ქალაქ ქუთაისში, საქართველოს პარლამენტის კომპლექსზე მშენებლობის ნებართვის გაცემის შესახებ

ექსპერტის დასკვნა № 004493113

ქ. ქუთაისში, პარლამენტის შენობის შიდა კარკასის მზიდი ნაწილი და ასევე გუმბათის კონსტრუქცია, ევროპული ნორმების (ევროკოდების) მიხედვით გაანგარიშების საფუძველზე, აკმაყოფილებს მდგრადობის და სიხისტის პირობებს.

ქ. ქუთაისში, პარლამენტის ადმინისტრაციის შენობის კონსტრუქციული პროექტის შესწავლის შემდეგ დადგინდა, რომ პროექტი პასუხობს მდგრადობის პირობებს. არის მცირე შეუსაბამობები სტრუქტურულ გაანგარიშებასთან და ტექნიკური შენიშვნები, რომლებიც ლოკალური ხასიათისაა, არ მოქმედებენ მთლიანი შენობის მდგრადობაზე და შესაძლებელია მათი გამოსწორება. შენობა, პროექტის მიხედვით განხროციელების შემთხვევაში, დააკმაყოფილებს მდგრადობის პირობებს.

სურ 4

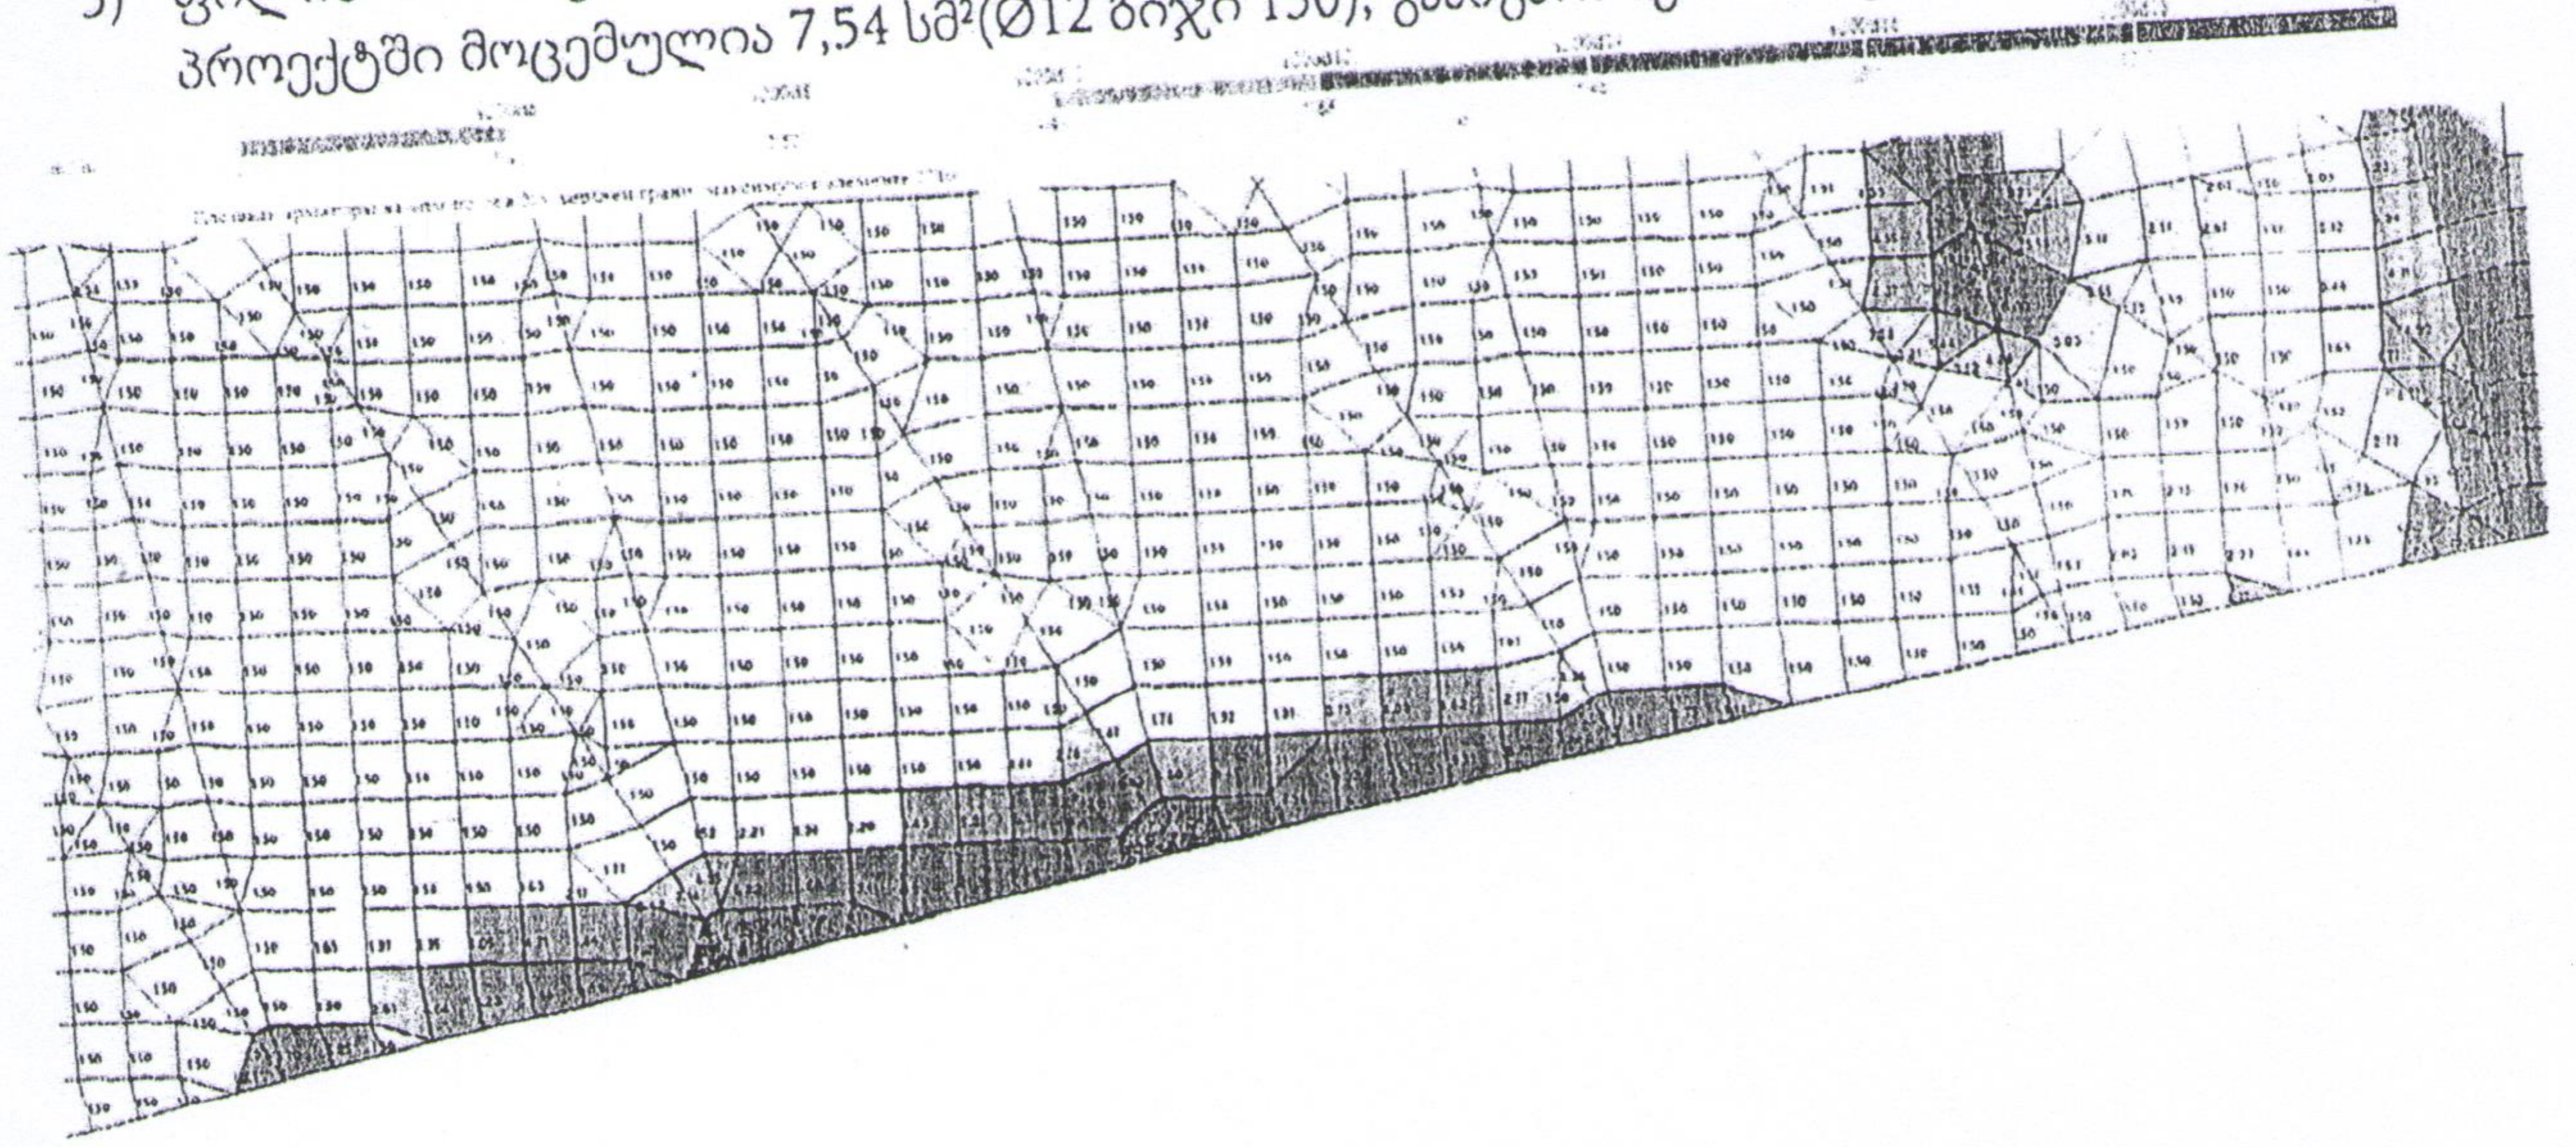
4) არმირება სვეტებში 139,08+142,28 არასაკმარისია, პროექტში AX+09, AX+10, AX+11 მოცემულია $4\emptyset 16+4\emptyset 12=8,04+4,52=12,56$ სმ², ანგარიშით საქიროა AX+09 - 13,0 სმ², AX+10 - 13,1 სმ², AX+11 - 12,8 სმ² (სურ 4).

სურ 5

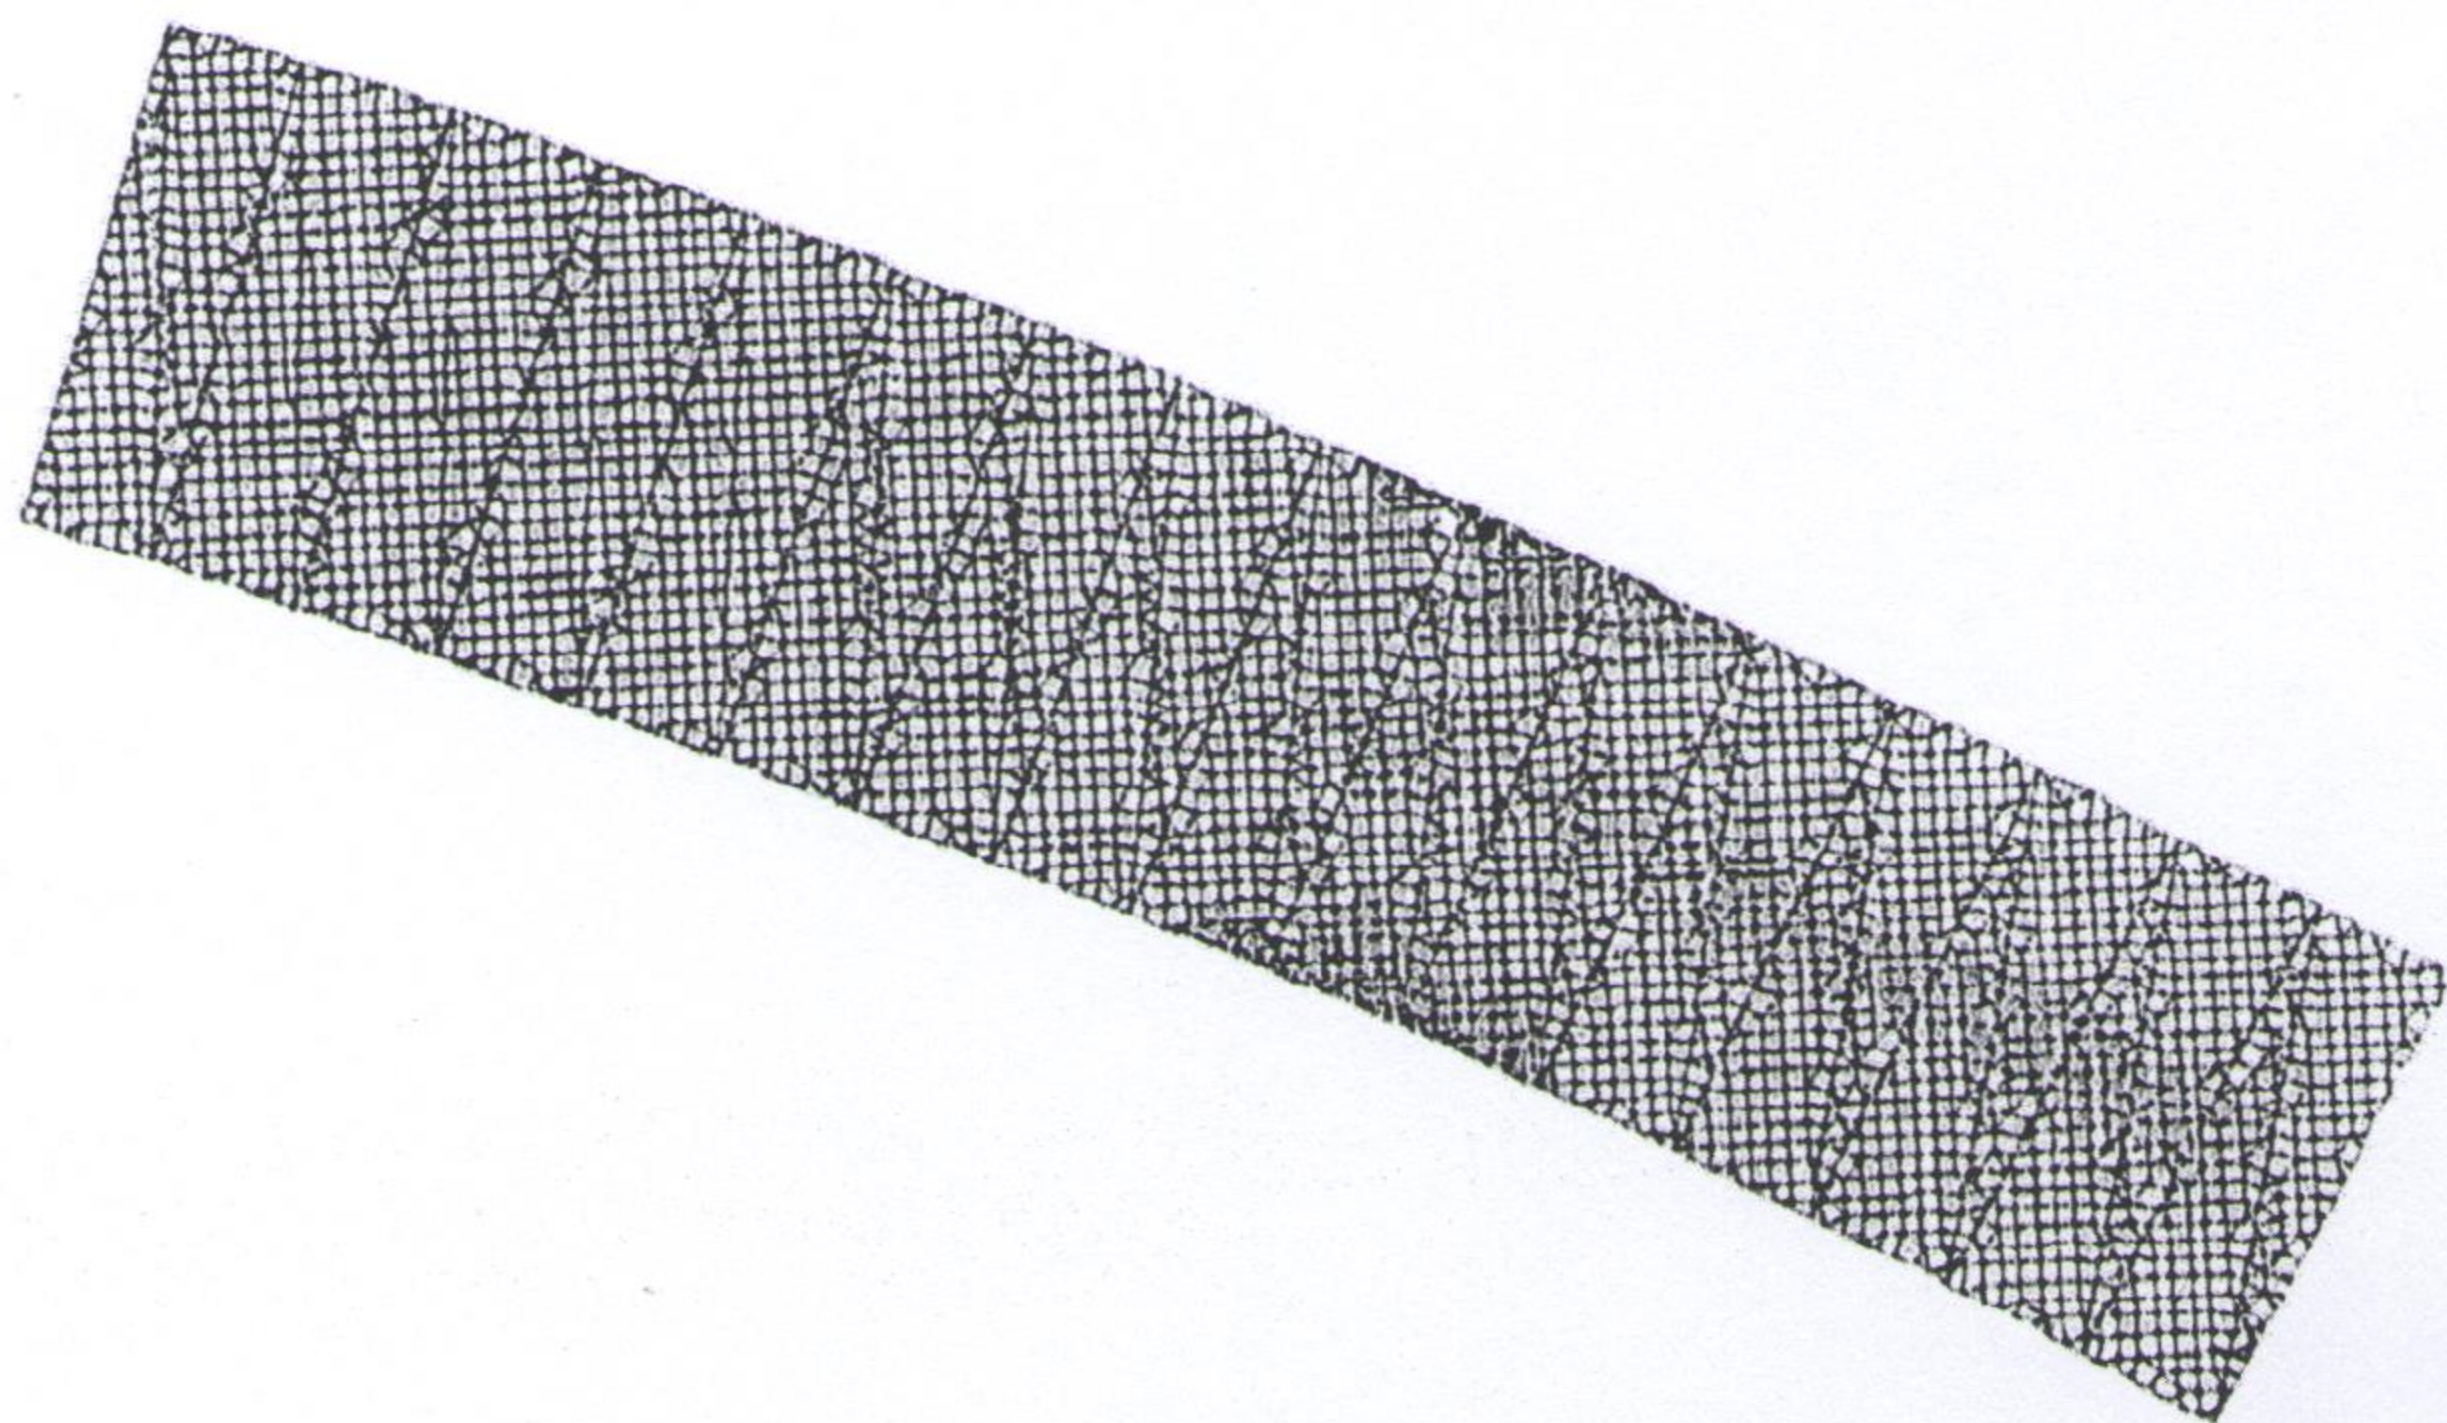
5) ფილის არმირება 142,88 ნიშნულზე ღერძებში AX+03-AX+04 ზედა შრეს არმირებაში პროექტში მოცემულია 7,54 სმ²(Ø12 ბიჯი 150), გაანგარიშებით საჭიროა 8,69 სმ² (სურ 5).

სურ 6

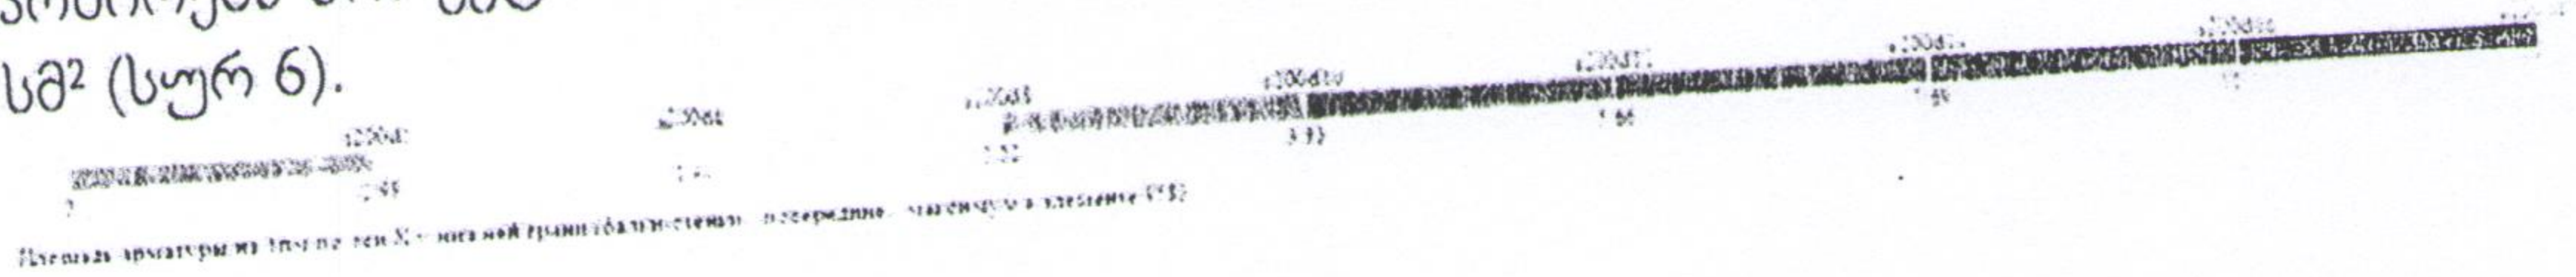
6) მონოლითური ფილაში 131,64÷146,68 ნიშნულზე მაღში BX+64-BX+65 ქვედა შრის არმირება პროექტში მოცემულია 7,54 სმ²(Ø12 ბიჯი 150), გაანგარიშებით საჭიროა 9÷12,7 სმ² (სურ 6).
